IMAI ELECTRIC CO., LTD. JAPAN	設計 Designed Date 12.05.24	品名 Description 三相乾式複巻変圧器 Dry-type Insulation Transformer	材料 Material	表面处理 Finish	摘要 Remarks
	作図 Designed N.Marukai	承認 Approved S.Murakami	単位 Unit mm	尺度 Scale	型 名 Model PET3-Y010P-42
	今井電機株式会社				図 番 Dwg.No. SPET3Y010P42-V2

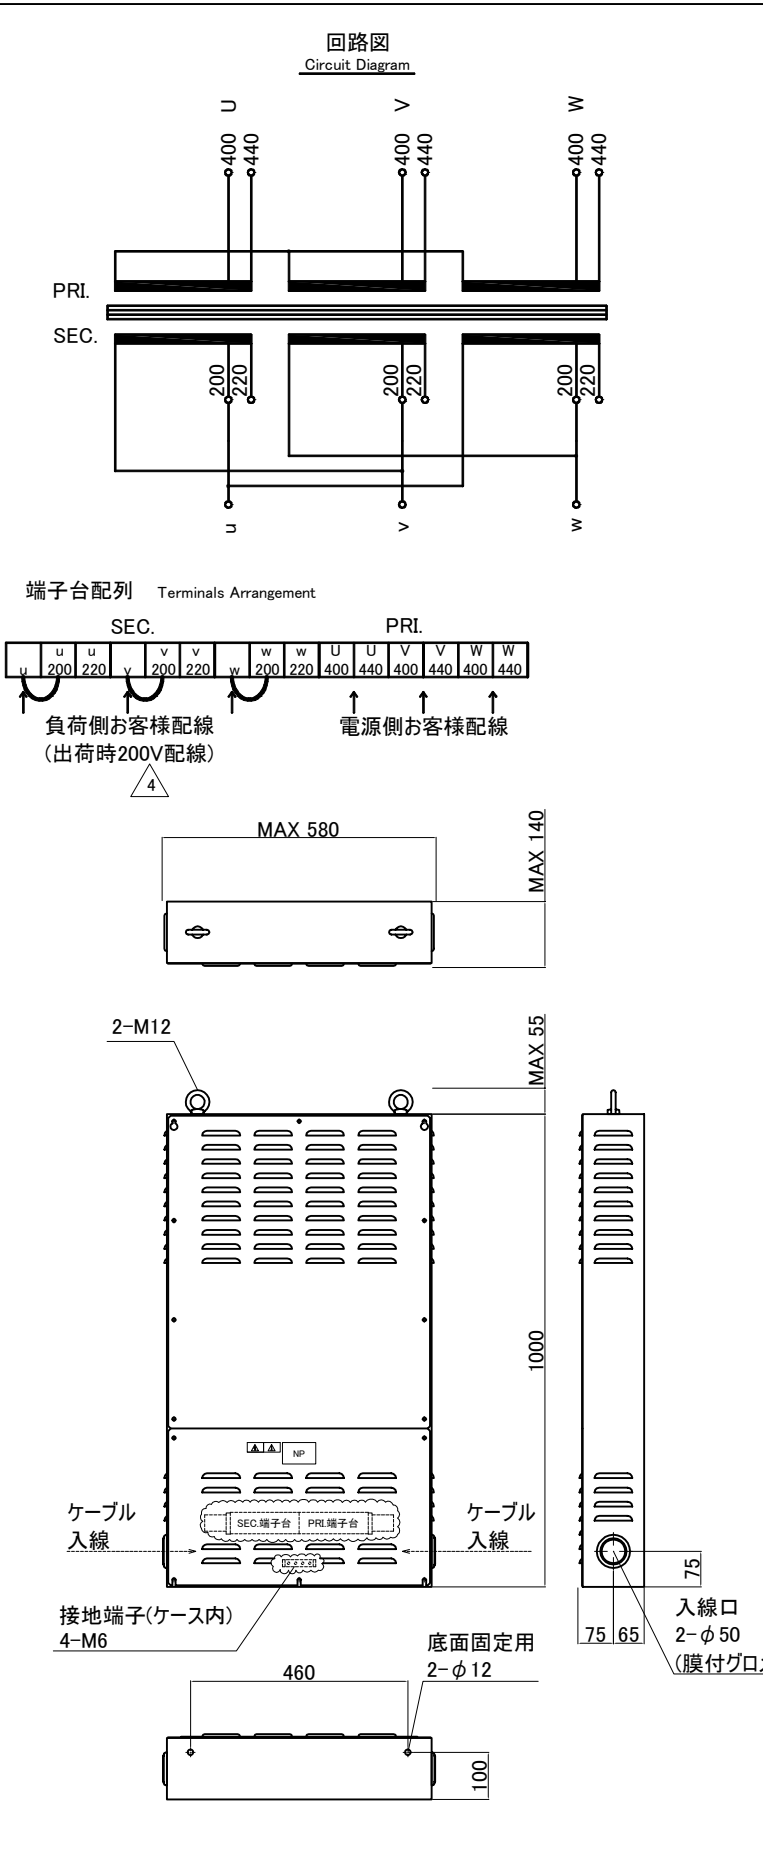
訂正者 Designed	
改番 Ver.	
訂正事項 Content	
訂正日 Date	
訂正記号 Rev. No.	
訂正者 Designed	
改番 Ver.	N.Marukai
訂正事項 Content	2次電流量記変更(26.2→28.9)
訂正日 Date	17.08.21
訂正記号 Rev. No.	3
訂正者 Designed	N.Marukai
改番 Ver.	V2
訂正事項 Content	△結線 出荷渡し線配線変更(220V→200V)
訂正日 Date	17.08.21
訂正記号 Rev. No.	4
訂正者 Designed	N.Marukai
改番 Ver.	V2
訂正事項 Content	規格改正に伴い西層変更(1995→2014)
訂正日 Date	17.08.21
訂正記号 Rev. No.	1
訂正者 Designed	N.Marukai
改番 Ver.	V2
訂正事項 Content	定格電圧、全容量タップ電圧記号追加(R、F)
訂正日 Date	17.08.21
訂正記号 Rev. No.	2
